地下室设计变更图 1:500

建设单位 CLIENT	深圳市物业国际建筑设计有限公司 SHENZHEN PROPERTY INTERNATIONAL ARCHITECTURE DESIGN CO.,LTD
工程名称 PROJECT	西昌春风雅居
子项名称 SUB-PROJECT	总图
图名 title	地下室设计变更图
设计号 DESIGN No.	
图号 DRAWING No.	JS-42-01
版次 EDITION No.	第一版
日期 DATE	2026.06
比例 SCALE	1:100
专业 DISCIPLINE	建筑
出图章	深圳市物业国际建筑设计有限公司 西昌春风雅居项目

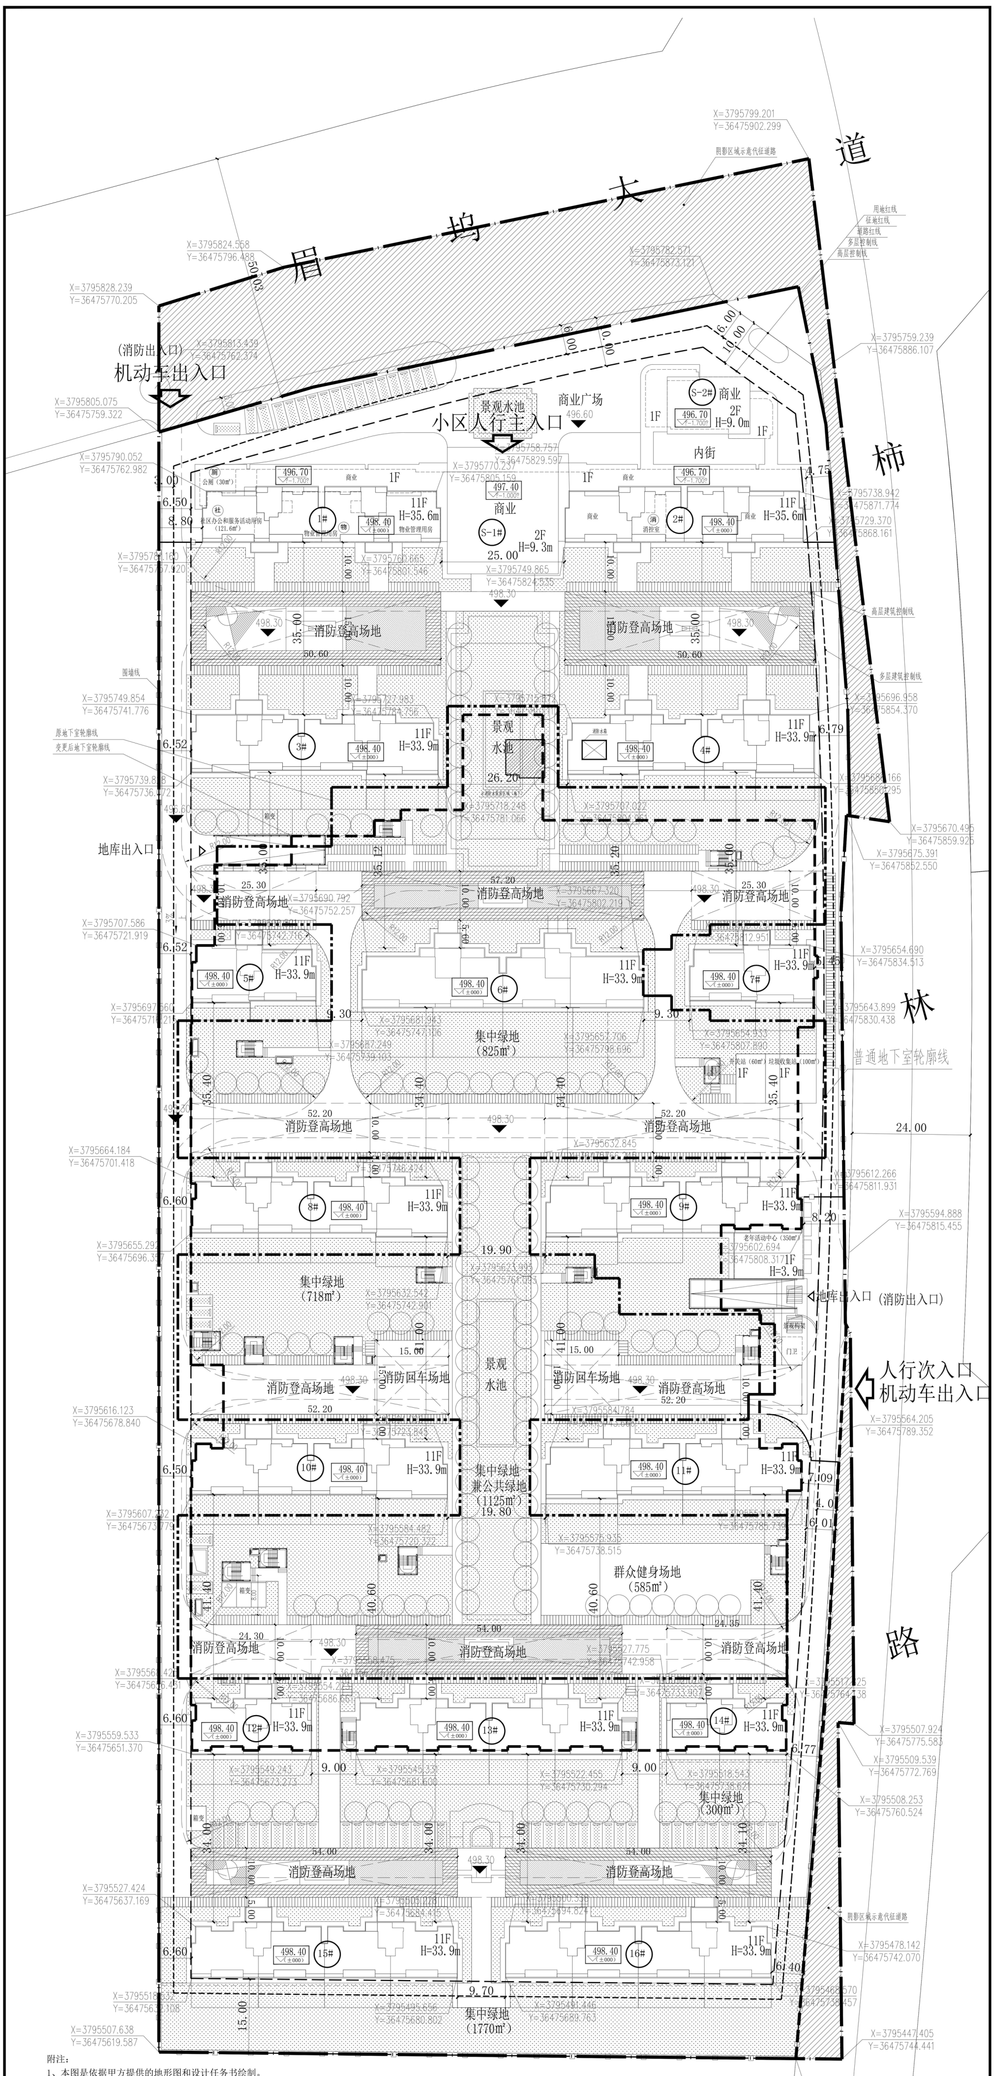
1、根据销售情况，主楼需下地下室，以及考虑东侧排水退让，地下室位置重新优化布置，主要变更为减少3#4#南侧地下室，东侧退红线距离进一步增加，增加5#7#8#9#10#11#12#13#14#楼下部地下室。

2、车库车辆出入口、车库人员出入口根据调整的平面进一步优化。

3、变更后地下室面积22685.12m²，原地下室面积17000m²，共增加地下面积5685.12m²。

4、变更后因车库人员出入口影响，地上车位数量变为60辆（原规划地上停车位63辆），地下车位数量578辆（原规划地下停车位575辆），总体车位数不变（总停车位638辆）。
